## Erläuterungen zur Stellungnahme der Stadt Frankfurt (Oder) vom 29.03.2018

- anhand der Anlagen aus der Stellungnahme
- mit Ergänzungen aus der Beratung am 10.04.2018 mit Vertretern der Stadtverwaltung

**Machbarkeitsstudie: Verbesserung des Hochwasserschutzes in Frankfurt (Oder) auf HW 200 Nordbereich Vorschlag der Stadt**

**Machbarkeitsstudie: Verbesserung des Hochwasserschutzes in Frankfurt (Oder) auf HW 200  
Südbereich Vorschlag der Stadt**

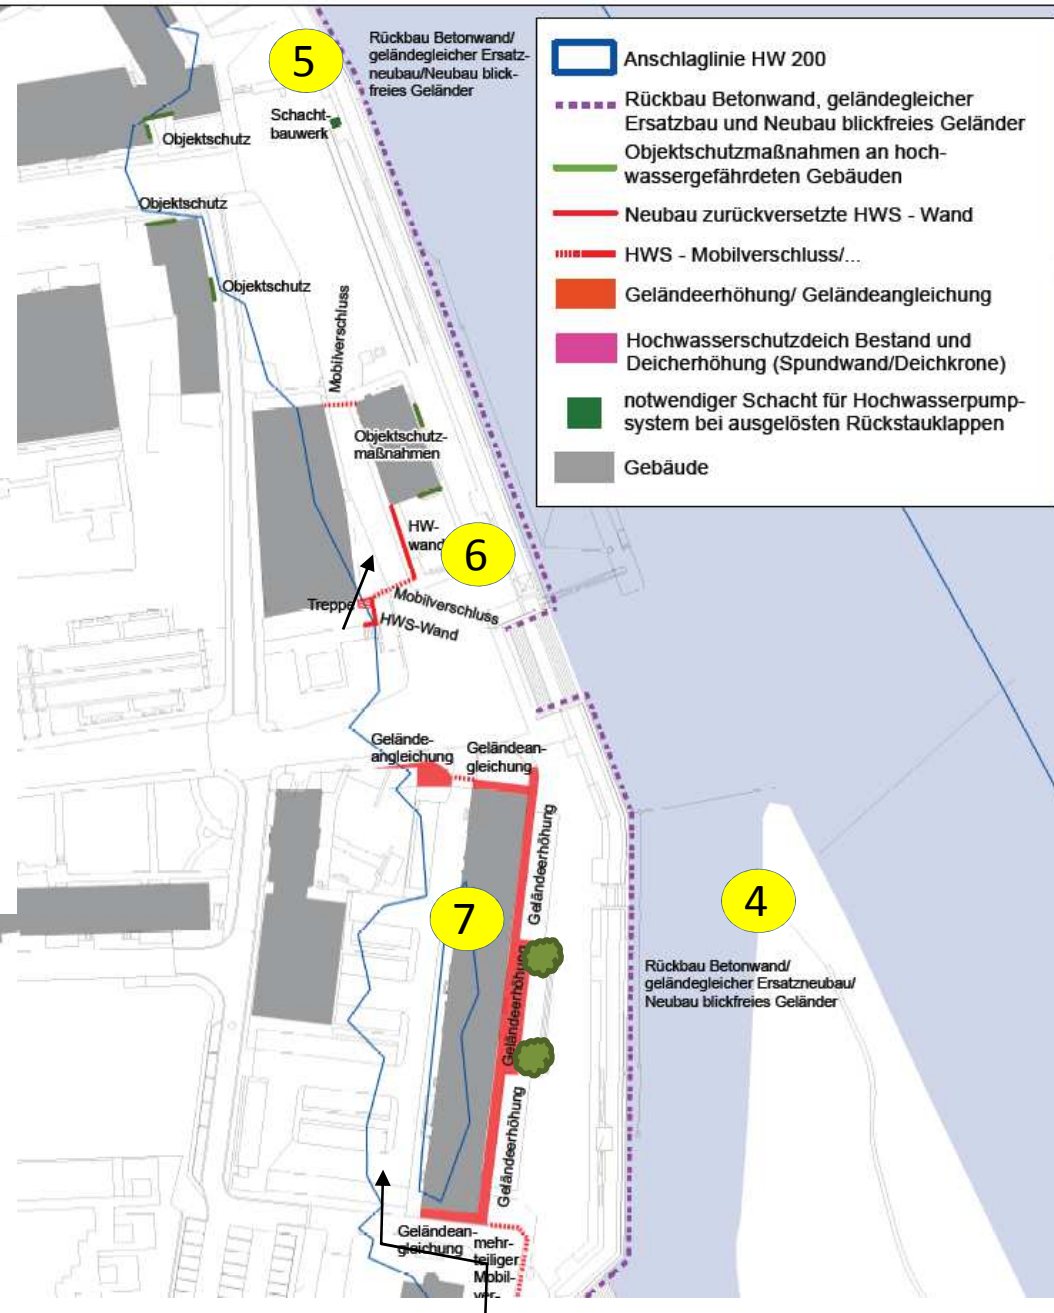
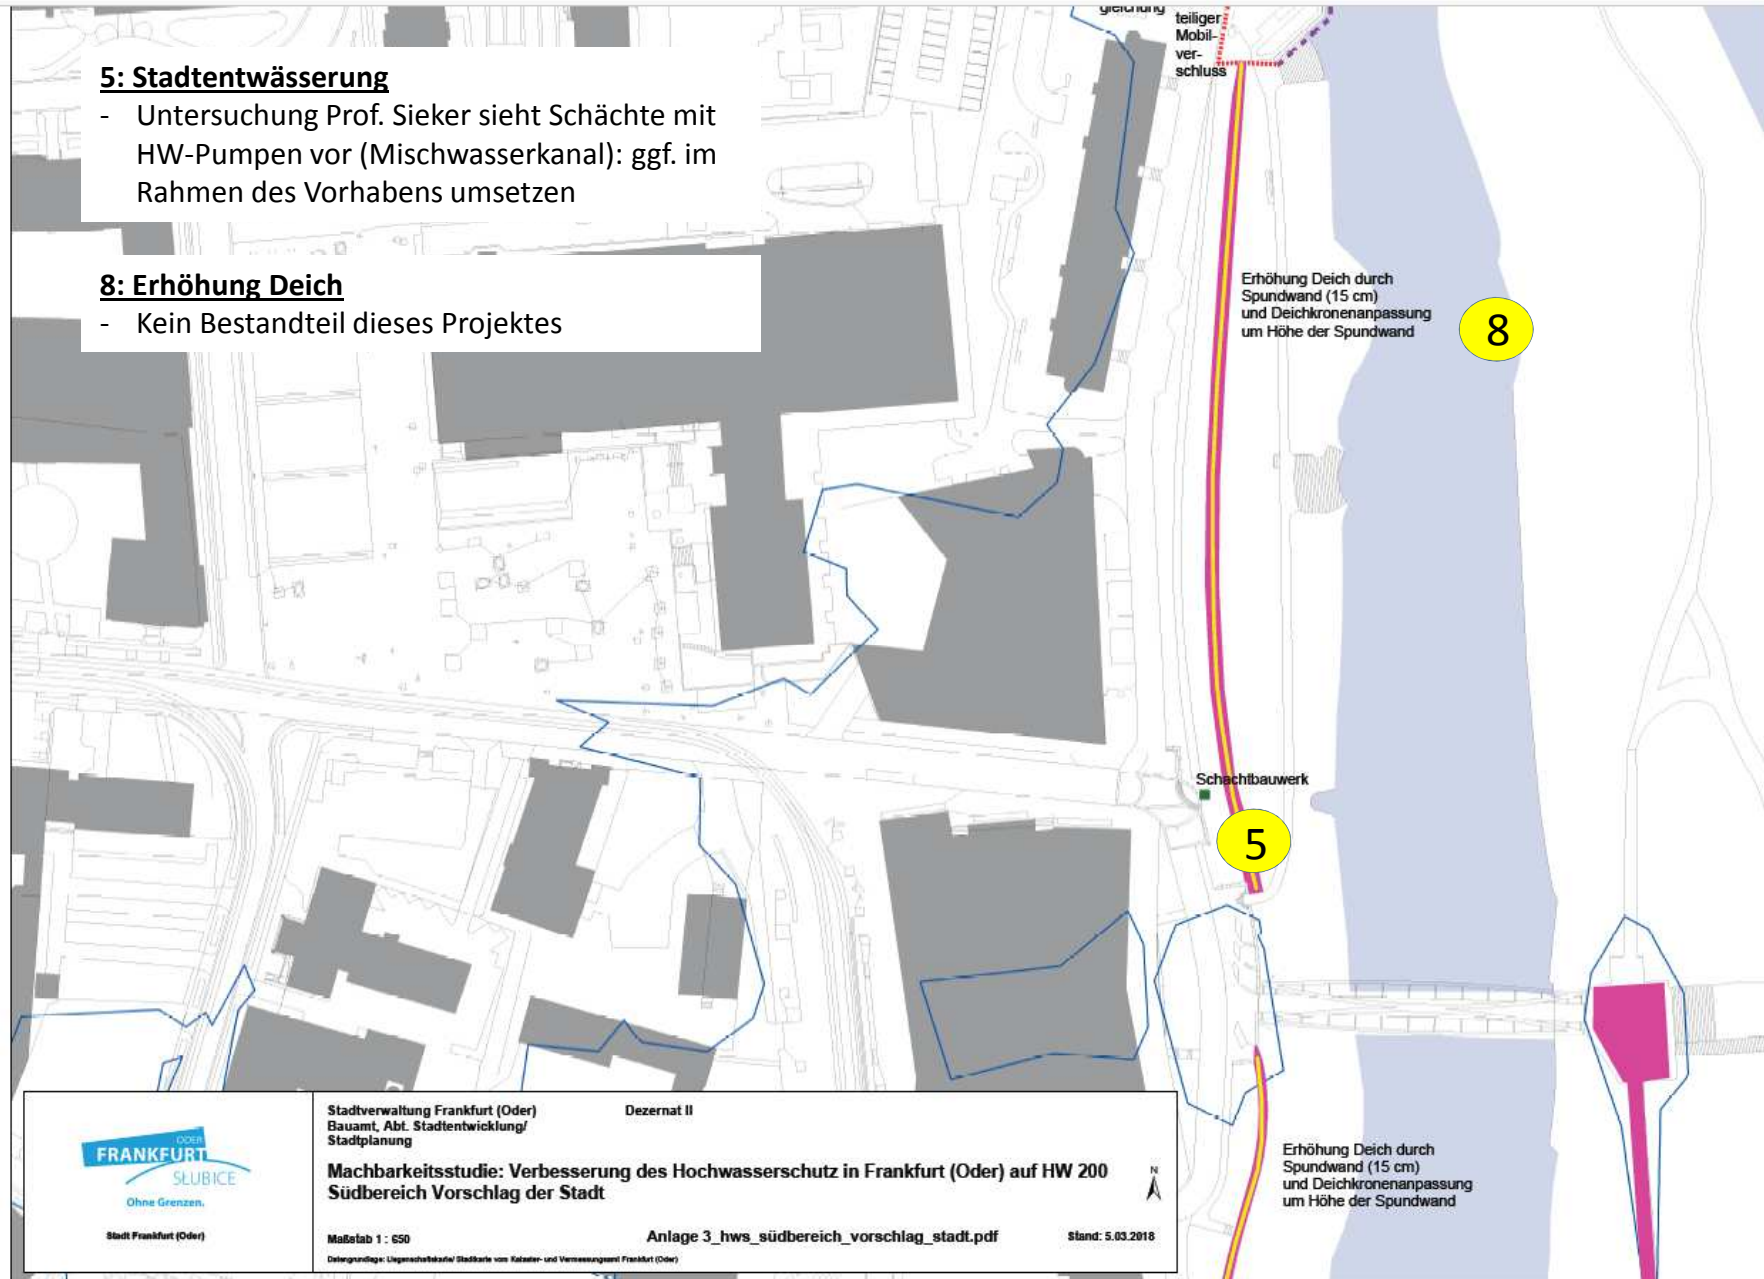
### 4: Rückbau Geländer/ geländegleicher Ersatzneubau

- Ergebnisse Sichtprüfung/ weiterer Untersuchungen / HW-Anschlaglinien abwarten
- In Abhängigkeit von den zur Verfügung stehenden Mitteln Bereiche priorisieren
- Geländer: bei Bauweise potentielle Schäden durch HW/ Eis berücksichtigen

### **5: Stadtentwässerung**

- Untersuchung Prof. Sieker sieht Schächte mit HW-Pumpen vor (Mischwasserkanal): ggf. im Rahmen des Vorhabens umsetzen

### **8: Erhöhung Deich**

- Kein Bestandteil dieses Projektes
